改善箇所説明図

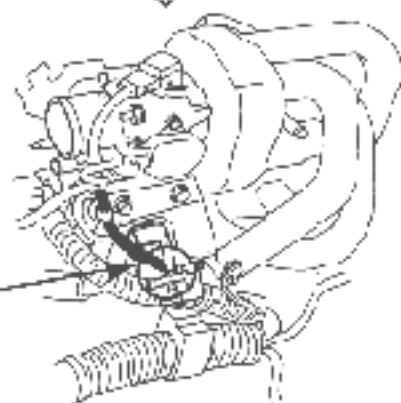
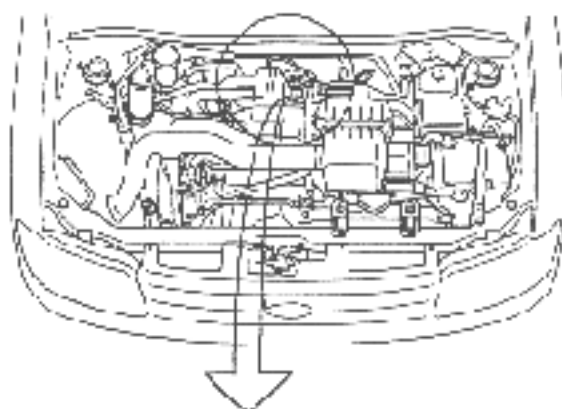
作業完了車はここに
黄色のシールを貼付する

基本小過台発生箇所

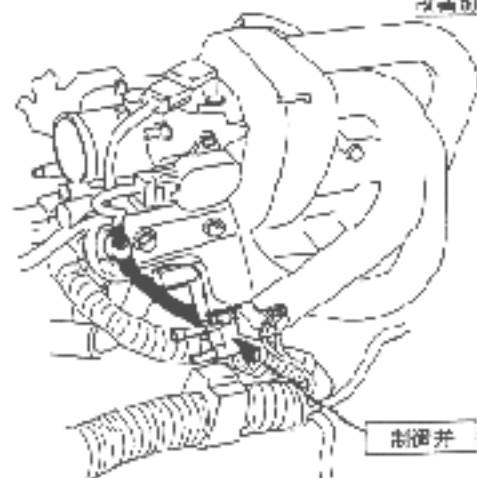
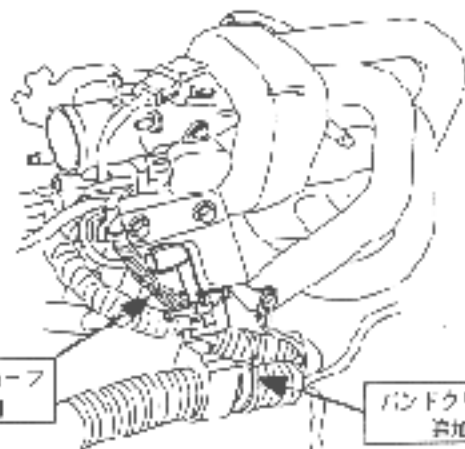
原動機用電子制御装置の電気配線の取り回しが不適切なため、燃料ポンプの制御を司る金具と接触するものがあり、そのままの状態に使用が続くと、当該電気配線の絶縁が損傷して短絡し、最悪の場合、原動機が停止するおそれがある。

改善前

制御弁

改善後

保護チョーク
追加

バンドクリップ
追加

全車両、当該電気配線のバンドクリップを追加し電気配線の走り回しを改善するとともに、保護チョークを取り付ける。
また、電気配線の形状が損傷しているものは修正する。
